Tekniska krav och anvisningar

SRÖ-system

Ändrings-PM SRÖ

Revideringar med revideringsdatum 2026-01-12

RA-1865 Beteckningssystem för VVS- och SRÖ-installationer.

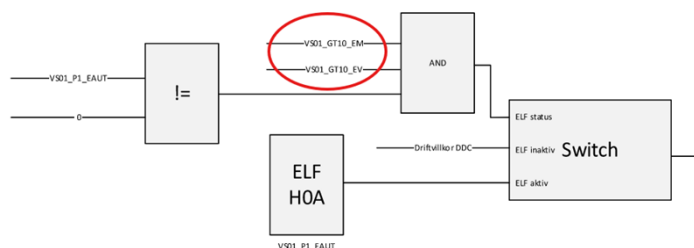
- Under rubriken ”4 Beteckningsstandard ...” tillkommer texten: ”Se även RA-1855 Beteckning, märkning och skyltning av rörsystem” och ”RA-1848 Beteckning, märkning och skyltning”.

Ny exempelbild för LB-system:

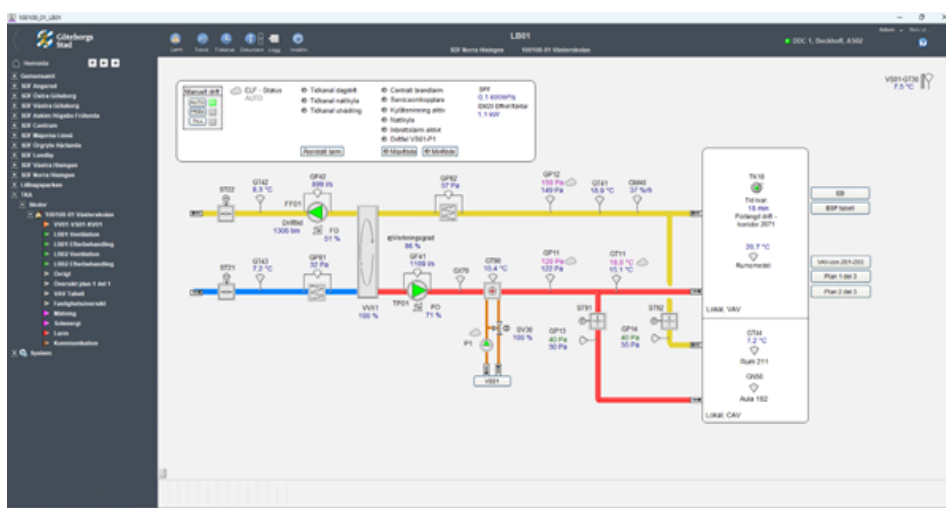
- Exempelbild för system med plattvärmewäxlare utgåar.
- Text under rubriken "LB-system" ändras från: "samtliga komponenter eller funktioner som påverkar driften av aggregatet, ska redovisas på flödesbilden" till: "Samtliga komponenter eller funktioner som påverkar driften av aggregatet, ska redovisas på flödesbilden för aggregatet".
- Punkten "Driftstatus" under rubriken "LB-system" ändras från: "Driftstatus (tidkanal, förlängd drift, externt stopp till exempel brandfunktion, serviceomkopplare, injusteringsläge minflöde, injusteringsläge maxflöde, nattkyla). Till: "Driftstatus (tidkanal, förlängd drift forcerad drift, externt stopp till exempel brandfunktion, serviceomkopplare, injusteringsläge minflöde, injusteringsläge maxflöde, nattkyla, hög fukthalt).

Ex driftbild vid flera hus:

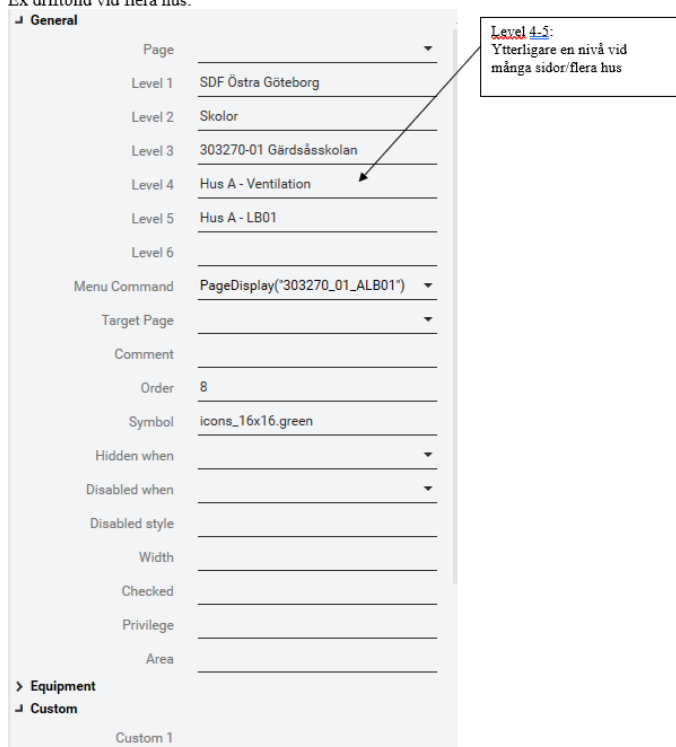
Efter exempelbild för meny under rubrik "4.1. Trädmeny..." tillkommer en ny exempelbild:

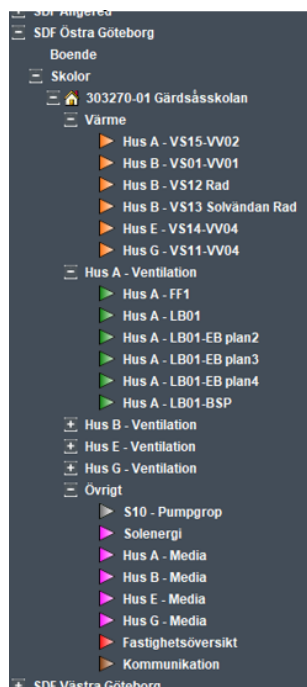
Under rubrik "4.1. Trädmeny..." byts exempelbild för trädmeny ut till denna bild:

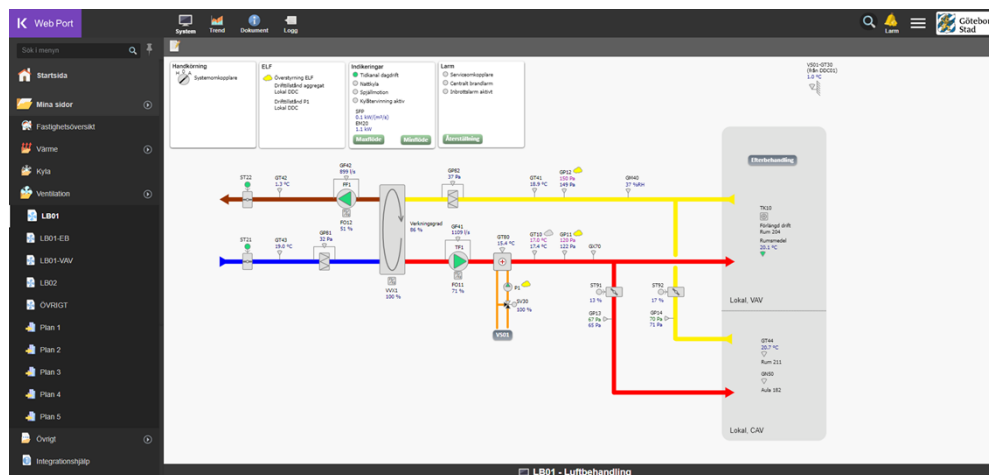
- Under rubrik "3.2 VP-VS-VV" tillkommer visning i bild av mätarställning för KV01-VM30, samt knappsymbol för KV01-TKxx tas bort och ersätts med indikering för nödstängd ventil placerad under KV01-SV40.

Under rubrik "3.3 LB-system" byts exempelbild ut mot:

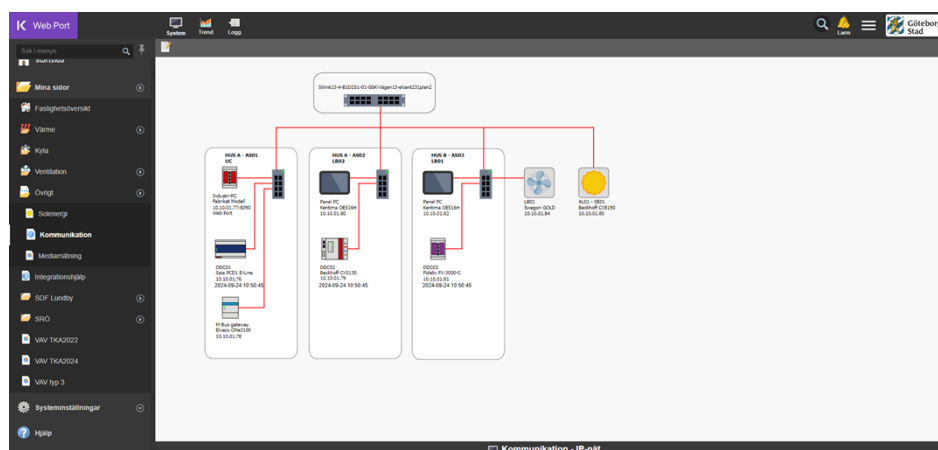
Under punkt "3.10 Kommunikation" byts exempelbild ut mot:

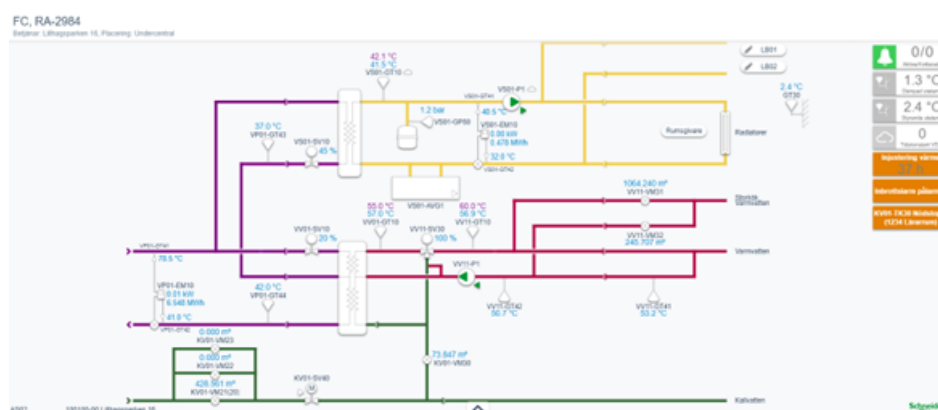
Exempelbild för VP-VS-VV byts ut till:

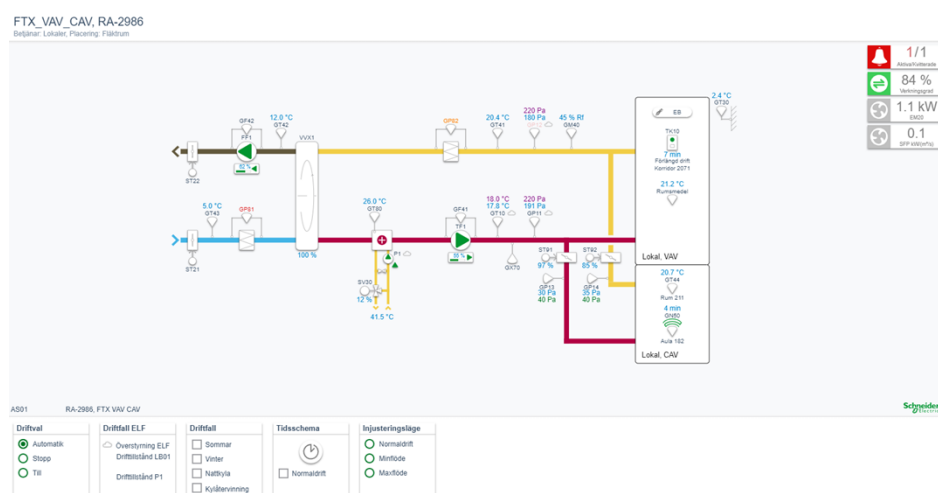
Exempelbild för LB-system, system med VAV-CAV byts ut till:

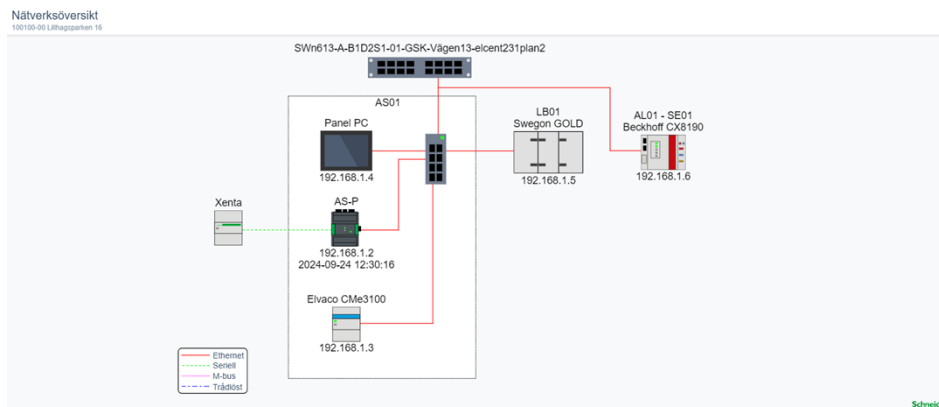
Exempelbild för kommunikation byts ut till:

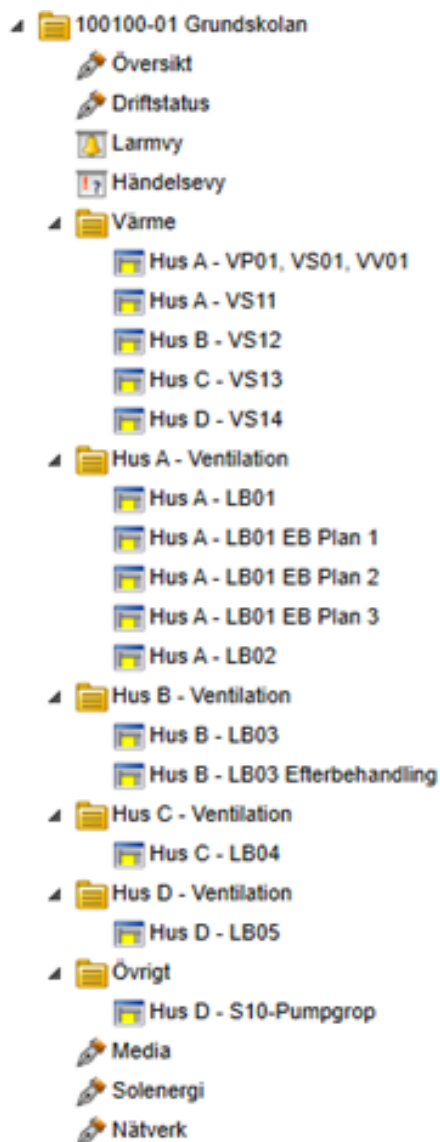
Exempelbild för mindre fastighet, byts ut till:

- ▲  100100-02 Förskolan
 -  Översikt
 -  Driftstatus
 -  Larmvy
 -  Händelsevy
- ▲  Värme
 -  VP01, VS01, VV01
- ▲  Ventilation
 -  LB01
 -  LB01 Efterbehandling
 -  LB02
-  Media
-  Solenergi
-  Nätverk
